Reg. č.: VZ-0358/00066001/2024
Vyřizuje: Bc. Josef Tesař

Vysvětlení zadávací dokumentace č. 1 - 10 k veřejné zakázce „I/12 – Sibřina – III/10173 (Odstranění bodové závady na silnici III/01212 v obci Květnice a Květnice, křižovatka silnic III/01211, III/01212 a III/01215)“

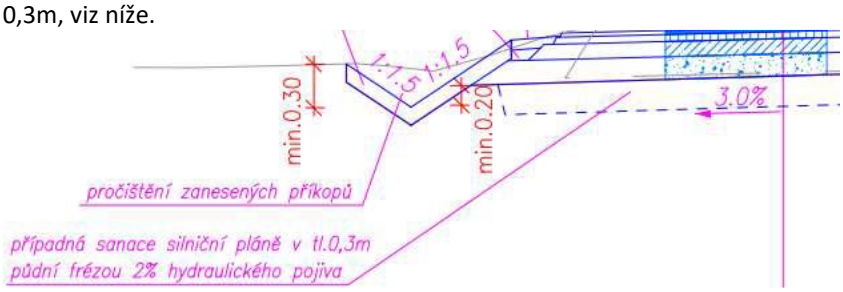
Ve výše uvedené položce je uvažováno se sanací tl. 0,4m, ale v PD – vzorové řezy je uvažováno se sanací tl. 0,3m, viz níže.

Dotaz: Sjednotí zadavatel PD se SP v jaké tloušťce má být sanace oceněna?

Případná sanace bude v tloušťce 0,4m, v příloze PD Vzorové řezy překlep.

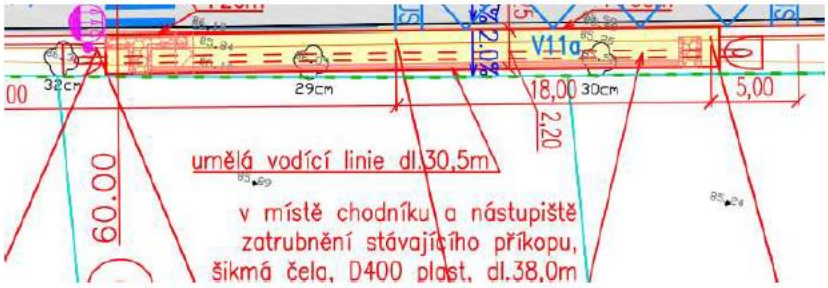
Pro ocenění položky potřebují uchazeči vědět, jakou kruhovou tuhost má mít plastové potrubí.
Dotaz: Doplní zadavatel kruhovou tuhost plastového potrubí?

Kruhová tuhost SN12.
